# 3ème MODIFICATION DU PLAN LOCAL D'URBANISME

## NOTICE EXPLICATIVE

MAITRE  
D'OUVRAGE :  
VILLE DE TREBES

3<sup>ème</sup> Modification du PLU

## 2.2.2. Le plan des Servitudes d'Utilité Publique (SUP)

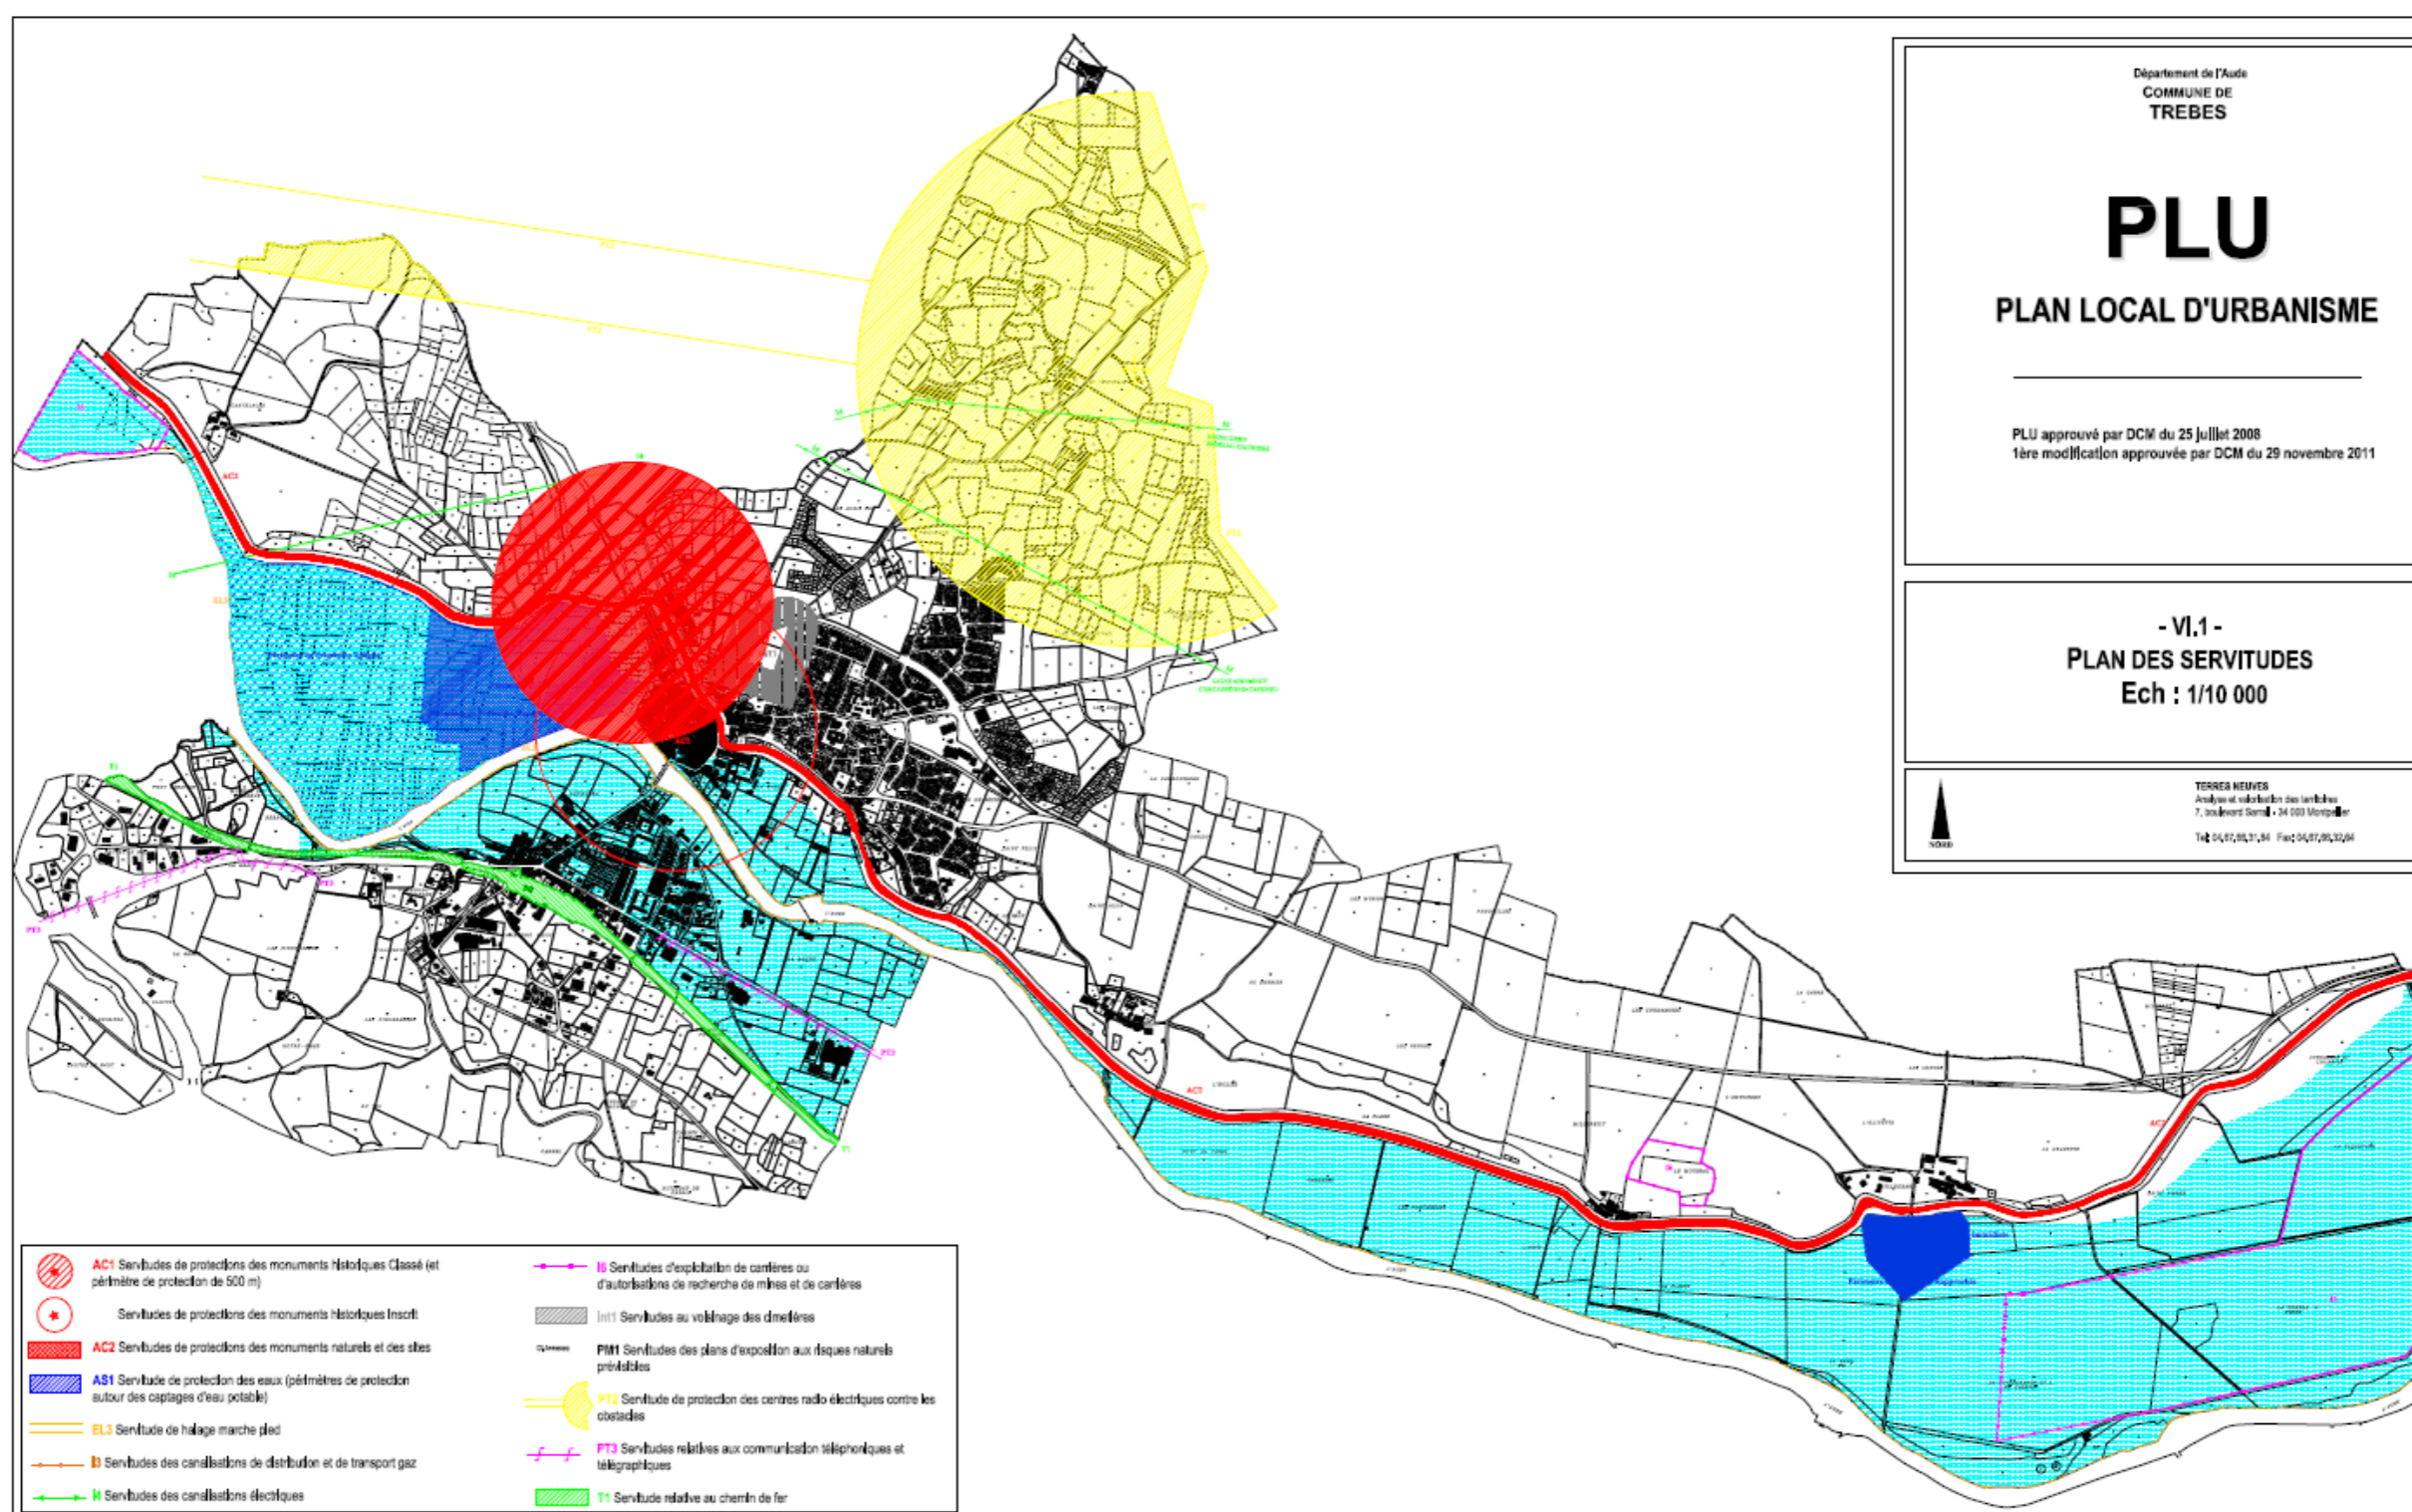
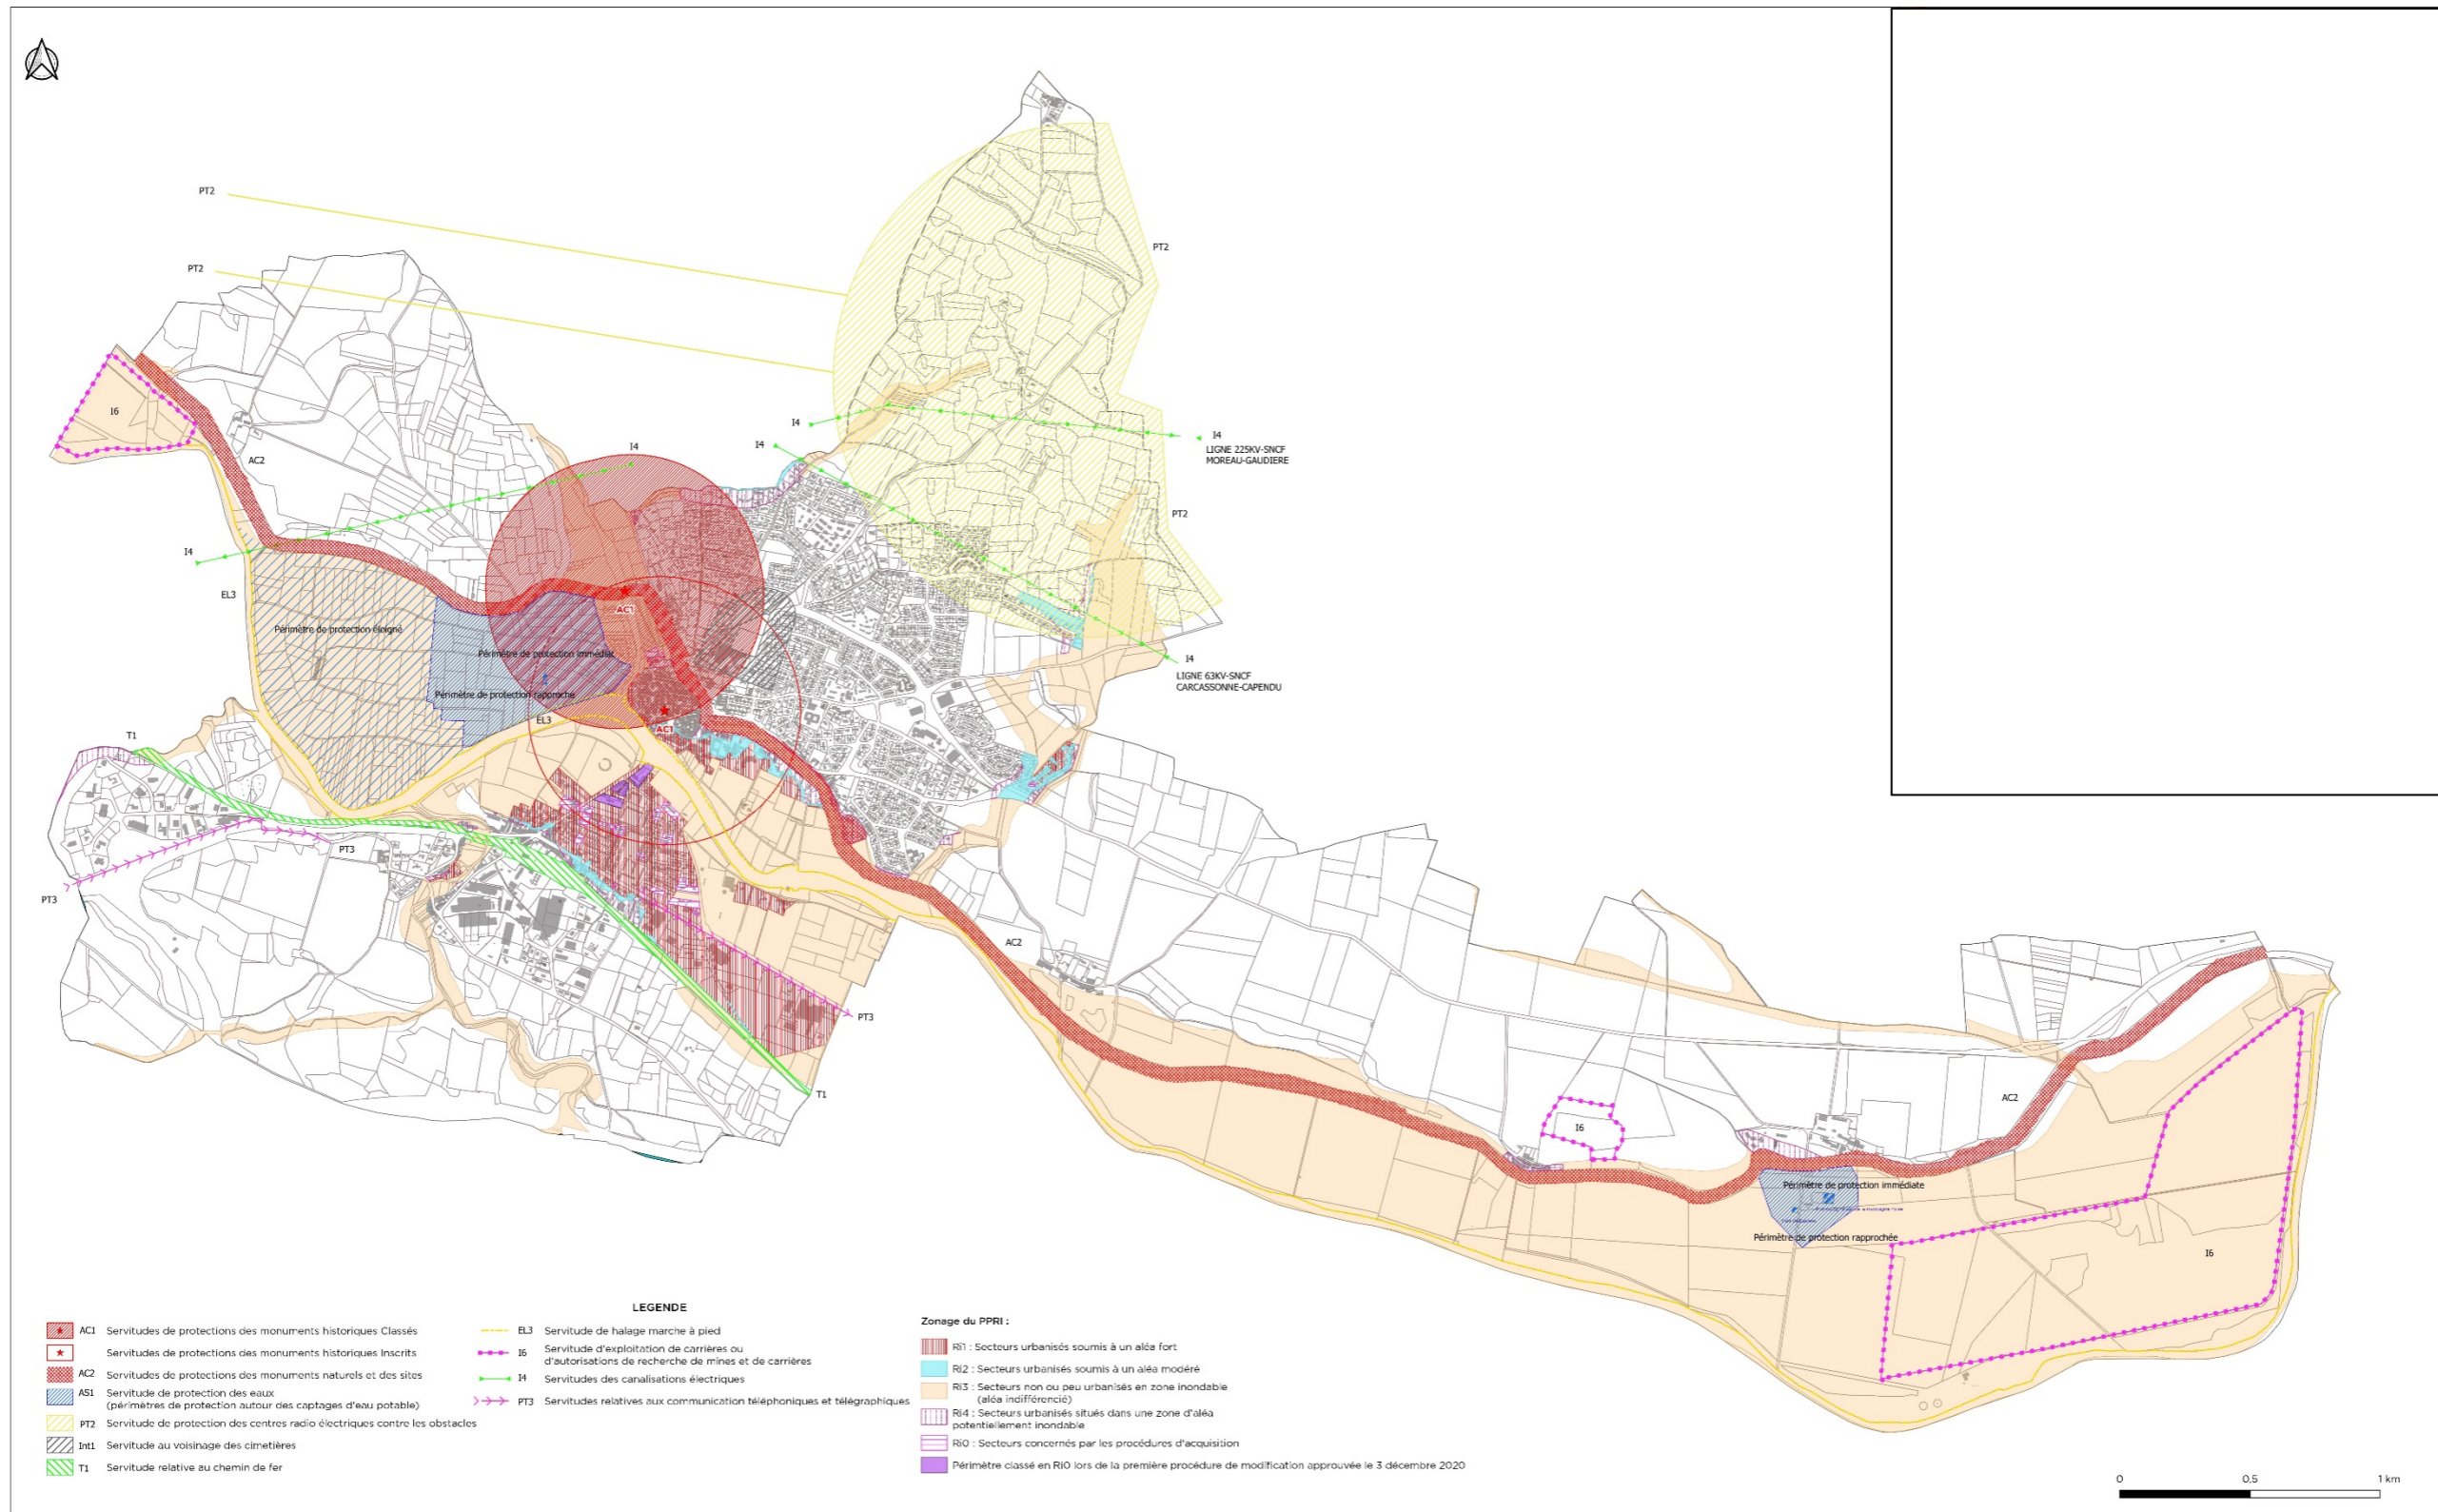
Dans le cadre de la mise à jour du PLU au regard des évolutions du PPRi, le plan des SUP annexé au PLU est mis à jour
